stavba: Rekonštrukcia a modernizácia multifunkčnej budovy kultúrneho centra vo Vranove nad Topľou

zhotoviteľ: BETPRES s.r.o

Rekapitulácia zmenových listov č. 36 až 67

Slnolamy -úpravy pre otváravú časť

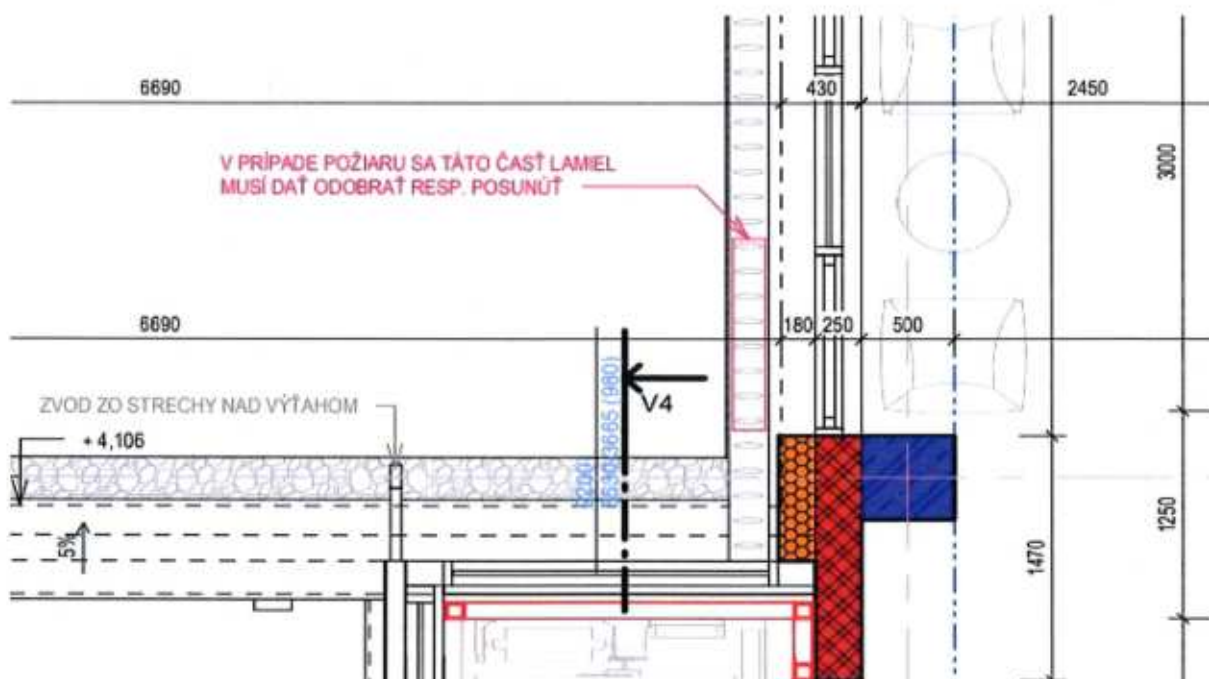
Dôvodom týchto viac prác je požiadav časti ASR : " PRÍPADE POŽIARU SA ČASŤ LAMIEL MUSÍ DAŤ ODOBRAŤ RESP. POSUNÚŤ. " .

Tieto viac práce sú nevyhnutné pre riadne zrealizovanie diela za účelom jeho funkčného a bezpečného užívania . Uprava konštrukčného prevedenia nutná pre zabezpečenie otváraciej časti sínolamov

VZT-zmena potrubia m.č.02.14

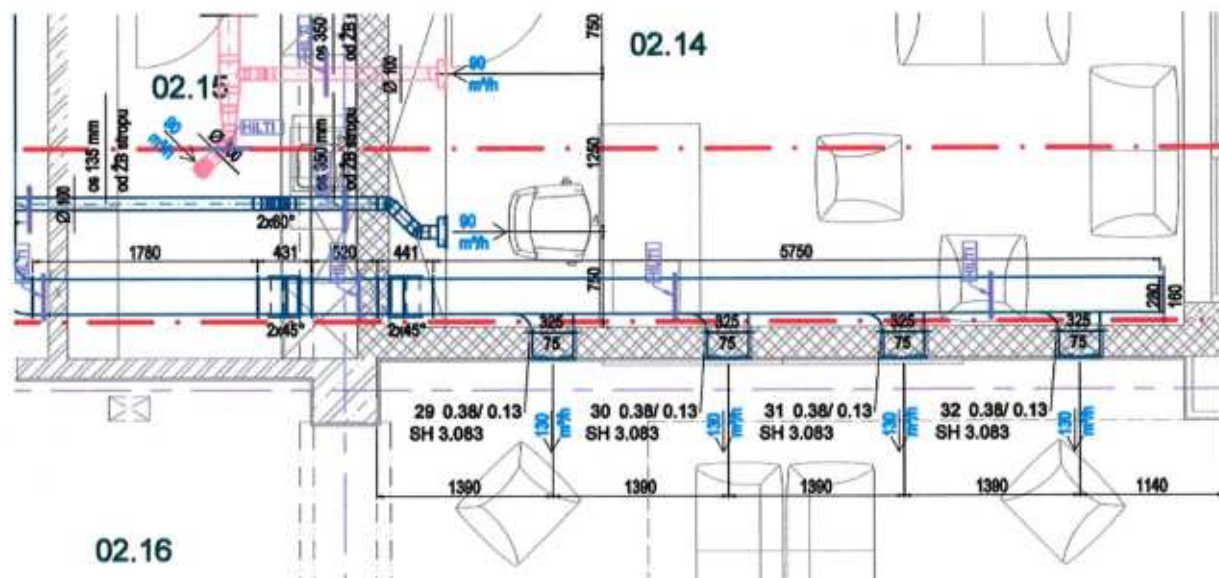
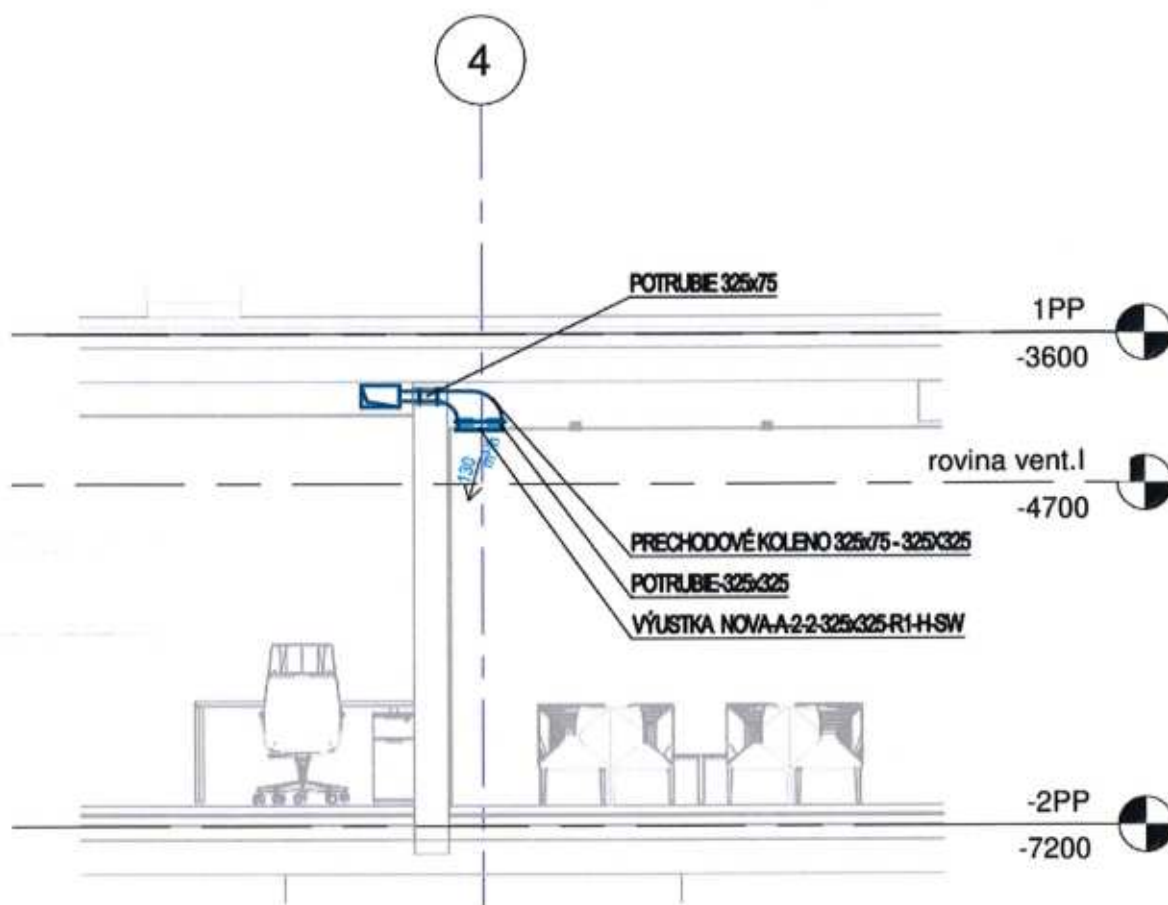
Tieto viac práce sú nevyhnutné pre riadne zrealizovanie diela za účelom jeho funkčného a bezpečného užívania . Zmena VZT potrubia a vyustenia v m.č. 02.14

Dôvodom týchto viac prác je zmena VZT potrubia prechádzajúceho z m.č. 02.14 do 02.16 vyvolaná požiadavkami zo strany PD Interiéru .

SV3 - LED outdoor stena na presklenu fasadu

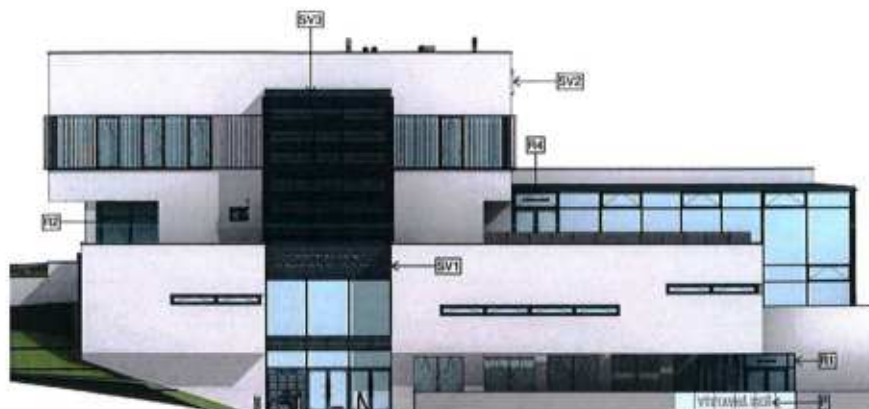
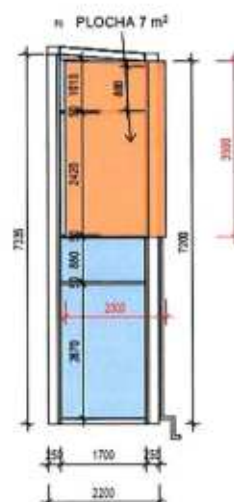
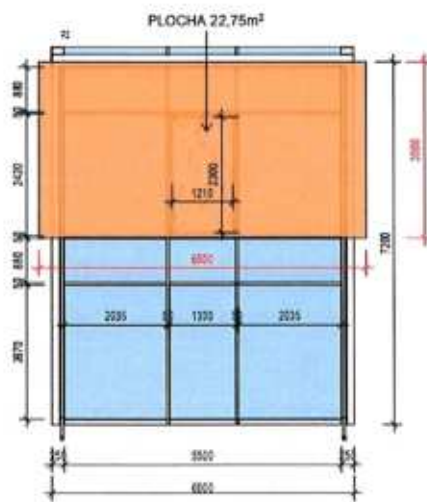
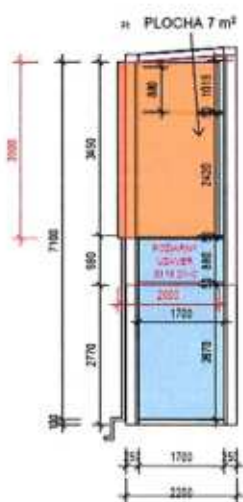
Pôvodne plánovaná LED obrazovka pre vonkajšie účely/ LDSOTP25 , bude nahradená LED obrazovkou UNL – FM 3.9

Touto zmenou sa menia technické parametre na vyššiu triedu a znižuje sa rozsah z pôvodných 70m² na 36,50m². Táto zmena nemá dopad na cenu

Komunikácie a spevnené plochy

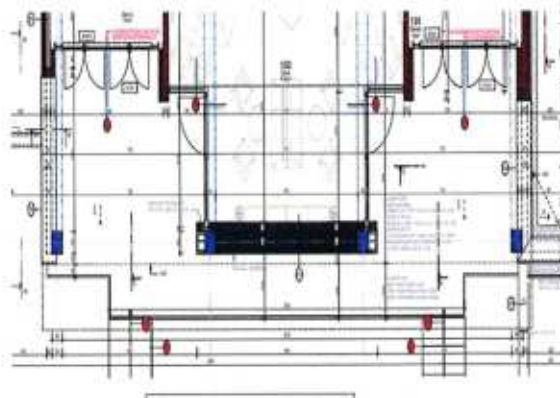
zmenu prvkov Godelmann :

1. závetria, schodisko, rampa

Rozsah dlažby realizovaných na terč nebol zahrnutý v rozpočte

2. schodisko, rampa

Boli realizované výlučne z prvkov plný schod Godelmann strojný, rozmer 1000x400x150 mm
